Corrosion intergranulaire des tubes de GV de Bugey 3 au droit des plaques entretoises

RAPPORT DSR N° 335

AVIS/DSR N° 2010 - 84	Date : 5 mars 2010
SAISINE :	Saisine CODEP-DEP-2010-006318 du 4 février 2010
FICHE D'ANALYSE DÉTAILLÉE

Figure 21 : Tronçon L23C40E1, procédé STT, voie YC1, vue C-SCAN (en haut) et tours superposés

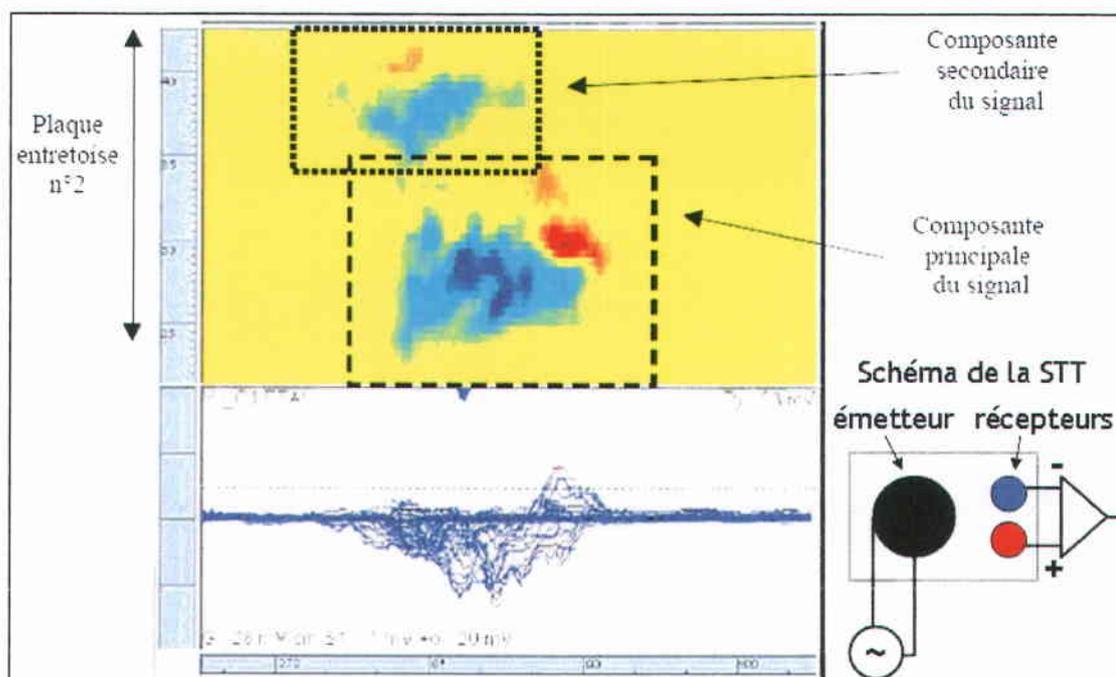
Le signal STT obtenu pour le tronçon L23C40E1 a une amplitude maximale de 83 mV pour une extension angulaire de 101°. Les résultats de contrôle avec le procédé STT/S10 sont présentés sous forme de C-SCAN et de tours superposés dans la Figure 21. Le signal STT obtenu pour ce tronçon se caractérise principalement par la présence d'une tache bleue importante traduisant la déviation négative du signal. Dans le cas d'une fissure circumférentielle simple, le signal se décompose en une tache rouge et une tache bleue d'importance équivalente comme sur la Figure 18. L'alternance de la déviation négative (alternance bleue) puis positive (alternance rouge) du signal STT provient de la nature différentielle du capteur rappelée dans la Figure 21.

Pour EDF, ce signal ne présente pas d'alternance traduisant une orientation clairement circumférentielle de l'indication. EDF a retenu de déclasser¹⁰ toutes les indications de ce type pour le signal STT.

Figure 26 : Tronçon L23C40PE1, Examen micrographique selon la coupe L2

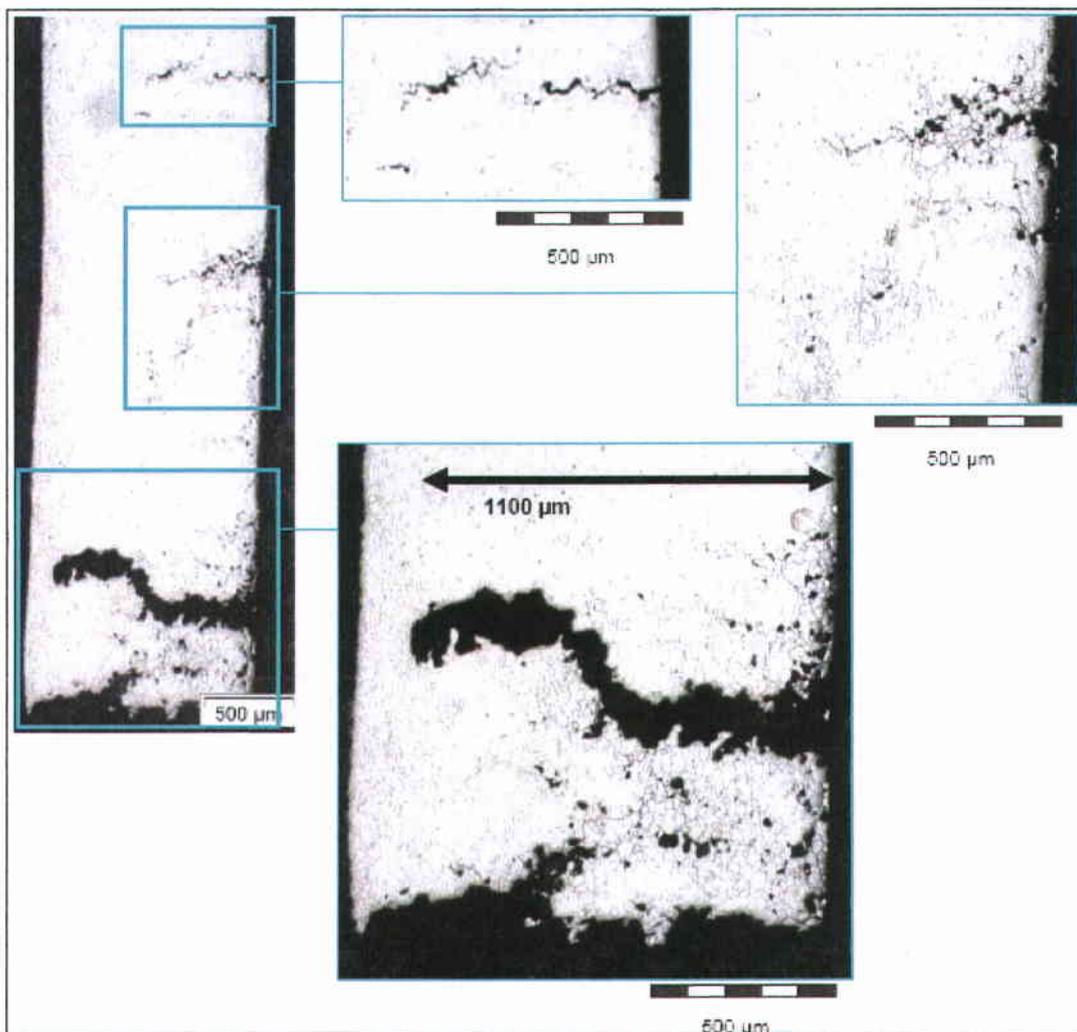
L'analyse micrographique de la corrosion du tube selon la coupe longitudinale L2 traversant le secteur continu le plus dégradé est présentée en Figure 26. La profondeur d'endommagement atteint 1100 μm juste au-dessus du plan de rupture (image en bas à droite) et des fissures de type IGSCC d'orientation circumférentielle et d'une profondeur maximale de 640 μm sont clairement visibles au dessus du plan de rupture (image en haut au milieu). Pour EDF, l'endommagement à proximité du plan de rupture correspond à un endommagement de type IGA. Pour EDF, des indications circumférentielles multiples de type IGSCC affectent le tronçon L23C40PE1 selon différents plans sans toutefois excéder un secteur angulaire continu supérieur à 20°.

L'IRSN ne conteste pas ce déclassement.

Figure 36 : Effet de la limite d'élasticité de l'alliage 600 MA sur l'IGSCC en milieu secondaire des GV (a&c) ou en laboratoire en milieu caustique (b) [67].

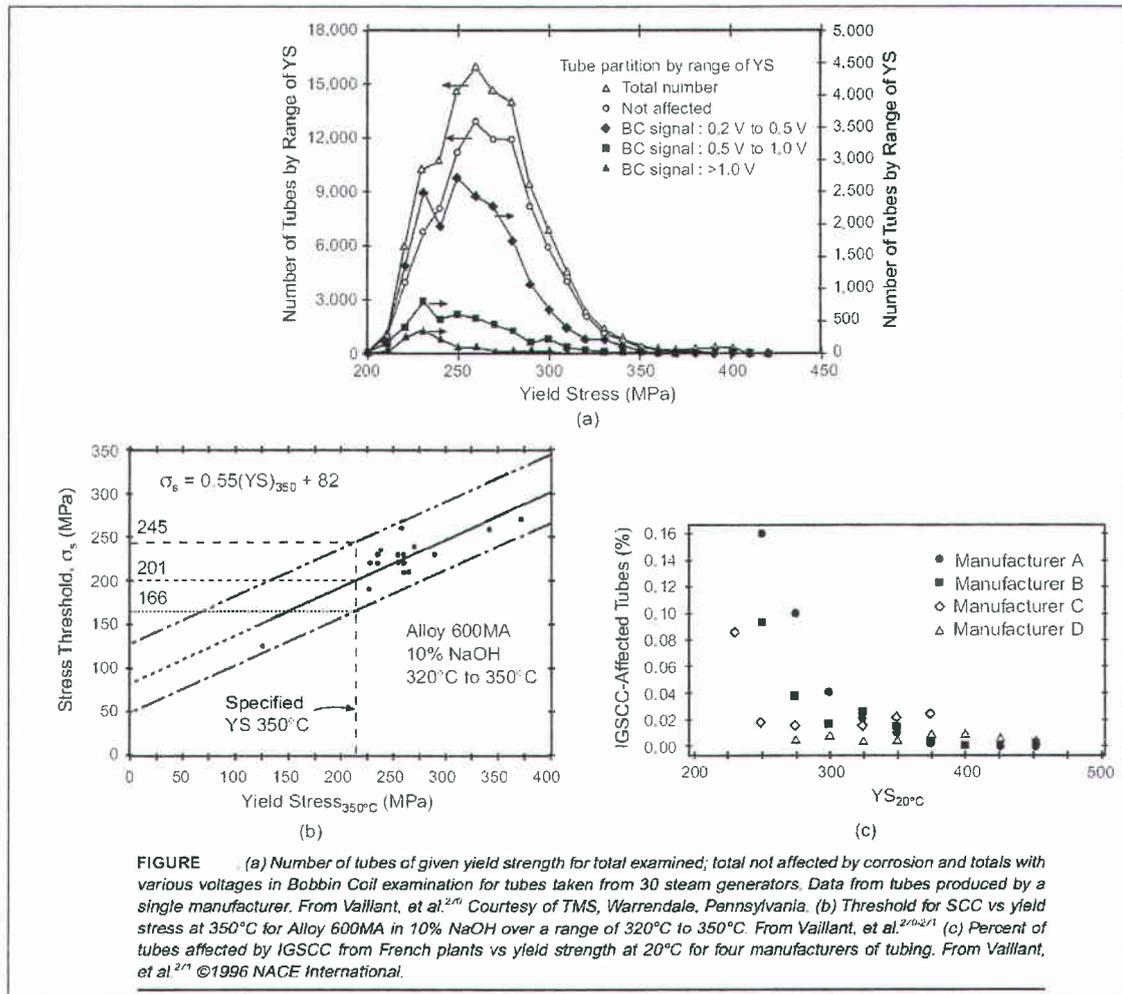
L'IRSN recommande qu'EDF complète son dossier en vérifiant que les dégradations observées répondent toujours aux tendances données par le retour d'expérience (Cf. Figure 36), en particulier pour ce qui concerne les aspects relatifs aux caractéristiques mécaniques des tubes de GV ($R_{p0,2\%}$) et leurs conséquences vis-à-vis de la corrosion de l'alliage 600 MA en milieu secondaire.

Figure 39 : Effet de la teneur en plomb, sur la profondeur de fissuration en milieu AVT (All Volatile Treatment) de l'alliage 600 MA, à 320 °C d'après [70][71].

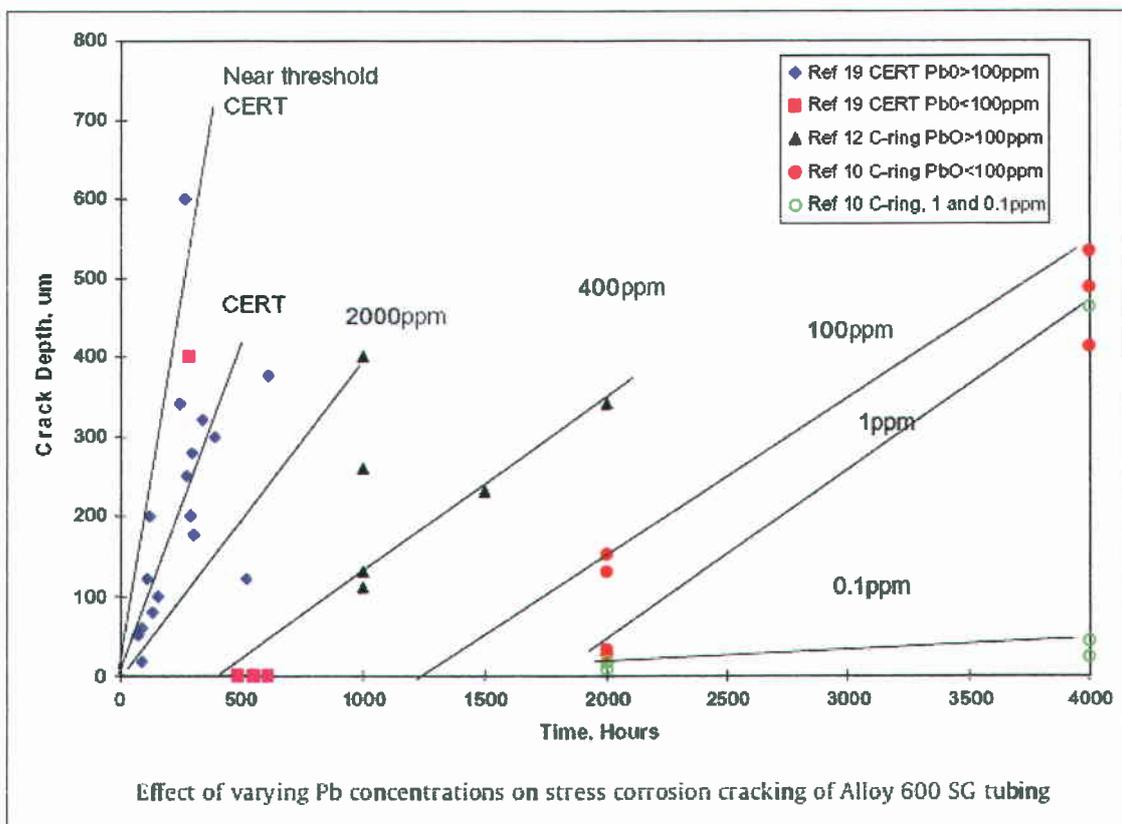
De la Figure 39, en ne retenant que les essais les moins sévères, réalisés sur C-ring, l'IRSN déduit la vitesse de fissuration en milieu AVT précisée dans le Tableau 23.

L'IRSN constate que, contrairement à ce qui est observé en milieu fortement caustique (4 % NaOH, Figure 38), plus la teneur en plomb est importante en milieu AVT, plus la vitesse de fissuration augmente (Figure 39). L'IRSN n'a pas d'explication pour ce constat et ne peut émettre que l'hypothèse que, le milieu caustique étant déjà très sévère, ces essais de laboratoire ne permettent pas de mettre en évidence l'effet de la teneur en plomb sur la vitesse de fissuration. De plus, en raison des résultats des analyses de surface réalisées par EDF sur un tube extrait [5], l'IRSN considère que le milieu ayant conduit à la fissuration des tubes du GV de la boucle 1 de Bugey 3 ne devrait pas être de type fortement caustique (≥ 4 % NaOH). En effet, les valeurs des teneurs en chrome (25 %) et nickel (55 %) observées à la surface des tubes ne seraient pas compatibles avec un milieu fortement caustique, pour lequel des valeurs plus faibles en chrome seraient attendues (< 10 %) et des valeurs plus élevées en nickel seraient attendues (> 70 %) [72].

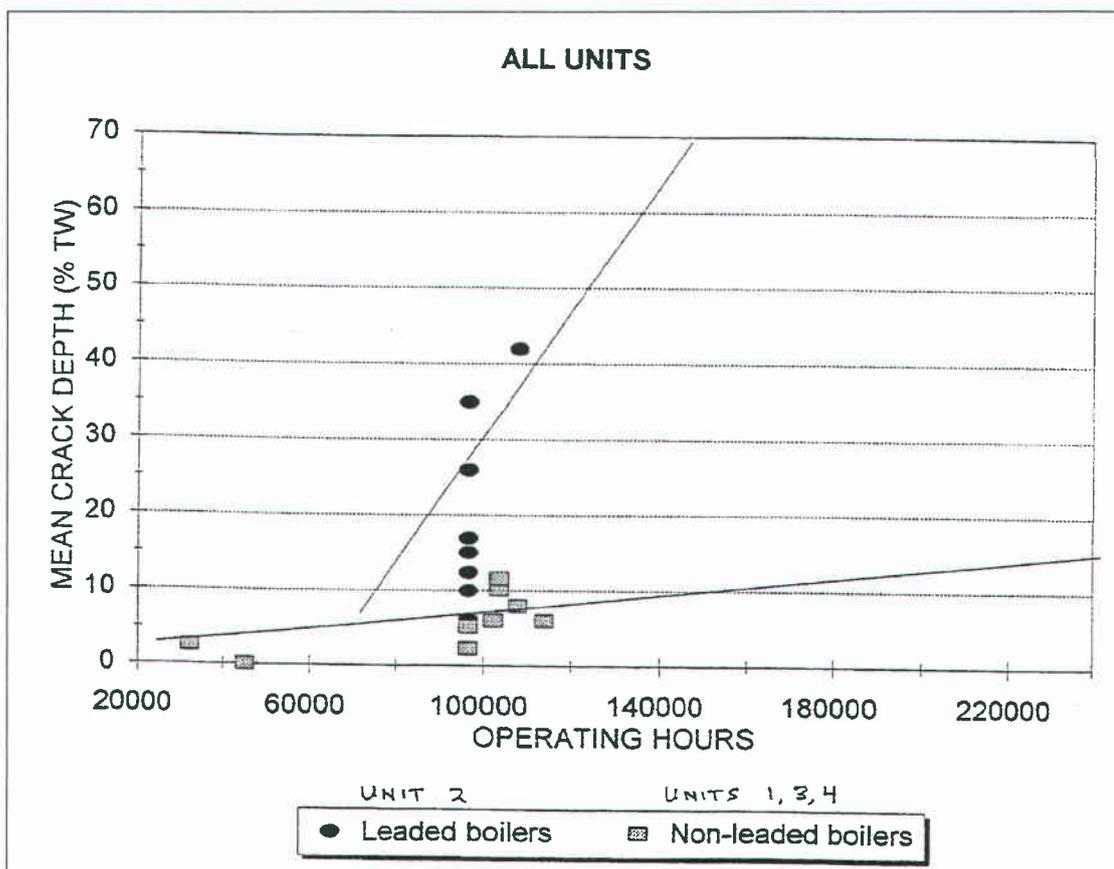
A partir de la Figure 40, l'IRSN retient que l'amorçage de la corrosion sous contrainte était avéré au moment de l'introduction d'une pollution par du plomb et que le plomb a accéléré d'au moins un facteur 3 la vitesse de corrosion sous contrainte de l'alliage 600. Néanmoins, aucune vitesse rapide de corrosion sous contrainte plus élevée que 200 $\mu\text{m}/\text{an}$ ne semble avoir été observée puisque, entre le moment de l'introduction du plomb (environ 75 000 h de fonctionnement) et l'observation de fissures d'une profondeur supérieure à 40 %, plus de 3 années (25 000 h) se sont écoulées. Il convient de noter que la température de la branche chaude de ces réacteurs CANDU est de 304°C alors que la température en branche chaude des réacteurs EDF du palier 900 MWe est de 317 °C au niveau de la première plaque entretoise. En retenant l'énergie apparente d'activation du phénomène d'IGSCC en milieu caustique donnée par EDF (255 kJ/mol) [74], la vitesse maximale attendue d'IGSCC transposée de l'étude de

Figure 43 : pression d'éclatement de tubes avec défauts circulaires [50]

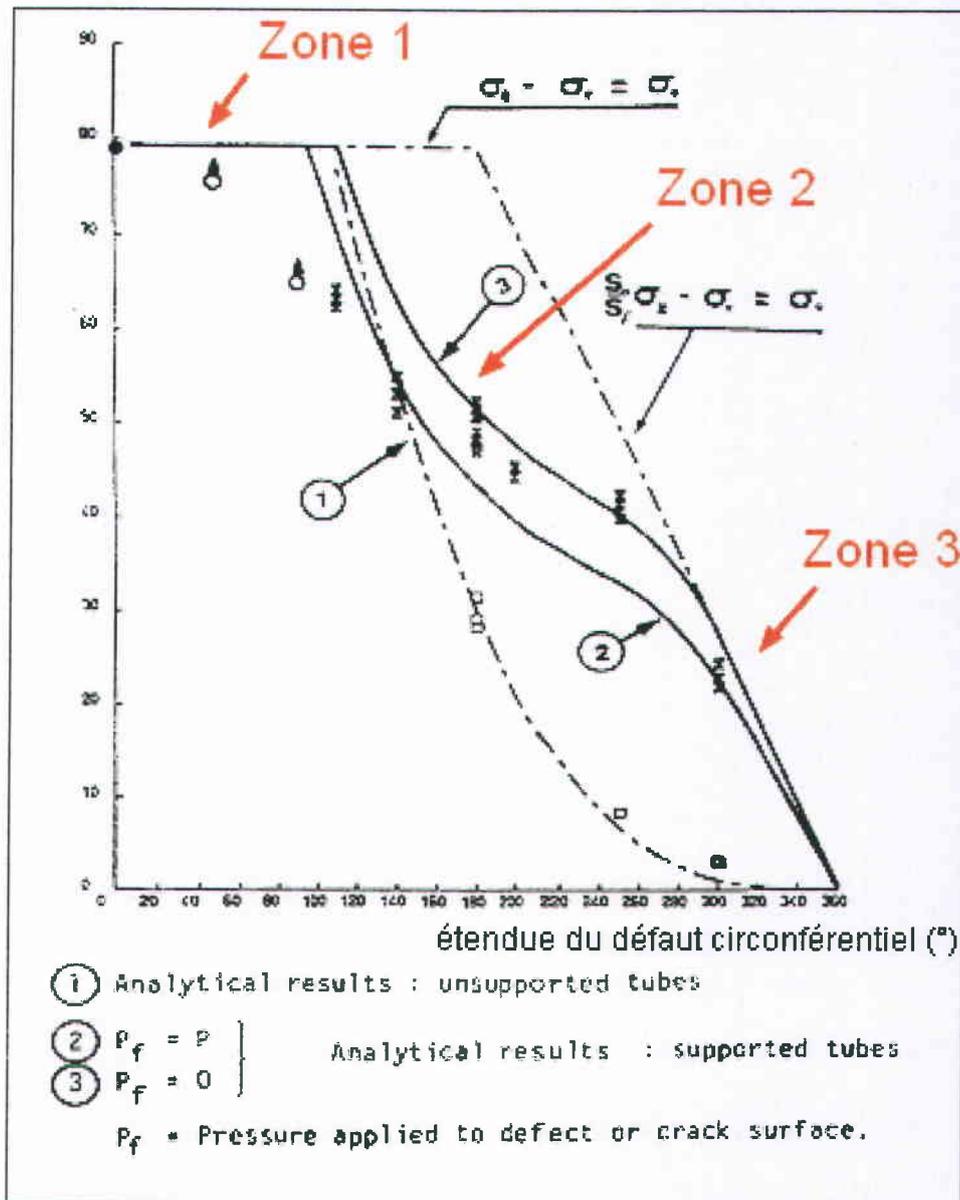
Pour un tube maintenu latéralement et présentant une fissure circonférentielle en peau externe, la Figure 43 extraite de [50] représentant la pression d'éclatement en fonction de la section dégradée comprend 3 zones :

L'IRSN pense, comme EDF, que pour de grands défauts circonférentiels, localisés au niveau des plaques entretoises, le mode de ruine le plus probable des tubes est effectivement l'instabilité plastique du ligament restant sous effet de fond ou traction axiale. Le gonflement reste en effet empêché par la plaque entretoise. La formule simplifiée utilisée par EDF suppose l'encastrement parfait des tubes au niveau des plaques entretoises. Comme le montre la Figure 43, les résultats sont plus pénalisants pour un tube sans appui latéral ou même avec un appui qui ne réalise pas un encastrement parfait.

Figure 56 : Comparaison de signaux observés à Bugey 3 avec des signaux simulés pour le canal absolu FA

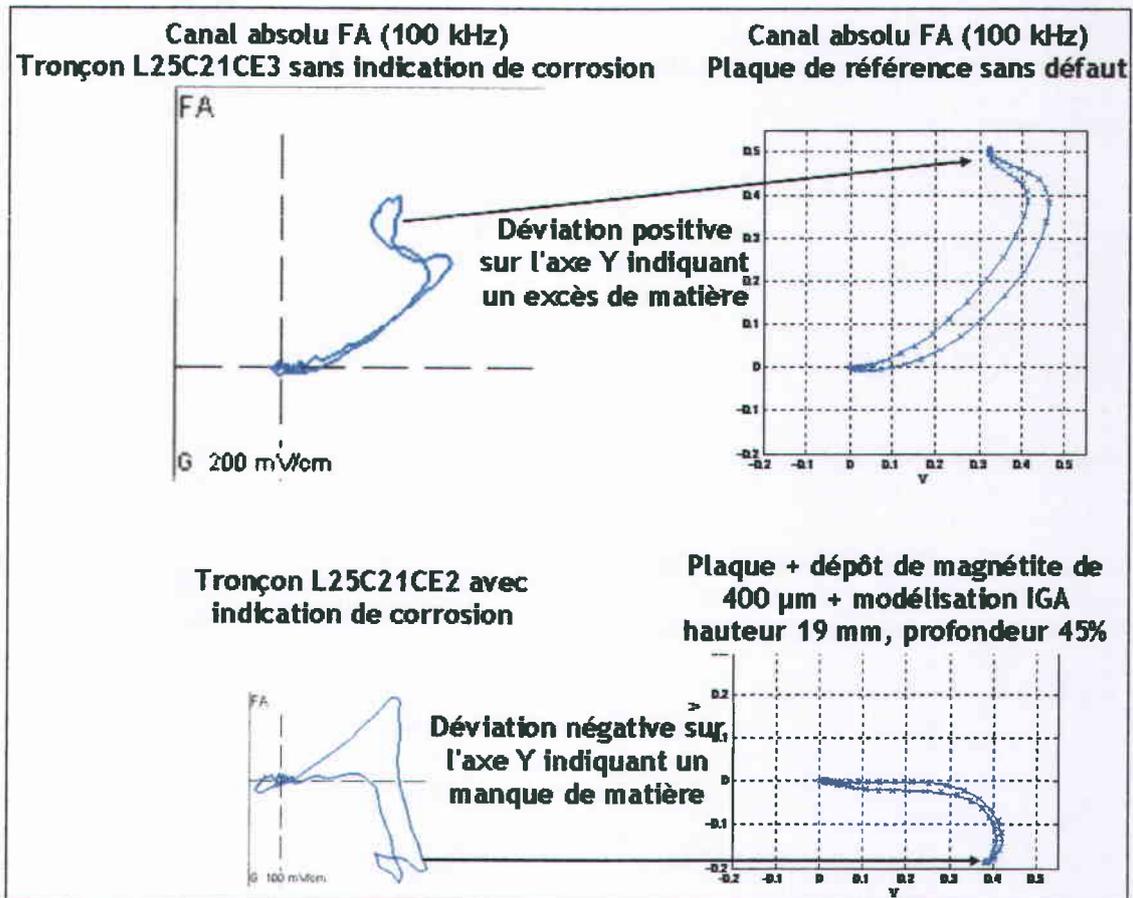
Pour le tronçon L25C21CE2, le signal SAX du canal absolu FA est comparé au résultat de simulation dans la moitié inférieure de la Figure 56 pour le même modèle d'IGA que celui étudié dans le paragraphe précédent (Figure 55). Dans la moitié supérieure de la Figure 56, le signal obtenu pour le tronçon L25C21CE3 sans indication de corrosion est comparé à un signal simulé pour une plaque de référence et un tube sans défaut. L'endommagement important du tronçon L25C21CE2 se traduit par une déviation négative du signal CF en opposition avec la déviation positive d'un signal pour un tube sans défaut. Pour un endommagement étendu selon l'axe longitudinal du tube, le canal absolu du procédé SAX peut apporter une information utile quant au volume affecté par la corrosion en complément au canal différentiel qui est par nature plus sensible à des défauts ponctuels ou à des transitions. Actuellement, EDF exploite le canal absolu FA en complément du canal différentiel F2 afin de déterminer si la corrosion au droit des plaques entretoises reste contenue sous la plaque ou s'étend par exemple dans une zone sous dépôt située au-dessus de la plaque entretoise.

Pour l'IRSN, cette analyse basée sur une modélisation simplifiée de l'endommagement des tubes et sur une recherche d'une similitude entre les signaux simulés et les signaux acquis sur site permet d'une part d'identifier les limites des procédés de contrôle et d'autre part de s'interroger sur l'origine possible des signaux acquis. Cette approche permet également de rechercher des informations complémentaires pour la caractérisation de l'endommagement. Ainsi, la Figure 56 montre que l'analyse du canal absolu FA en complément à l'analyse du canal différentiel F2 permet d'obtenir une information complémentaire sur un endommagement étendu au droit des plaques entretoises.
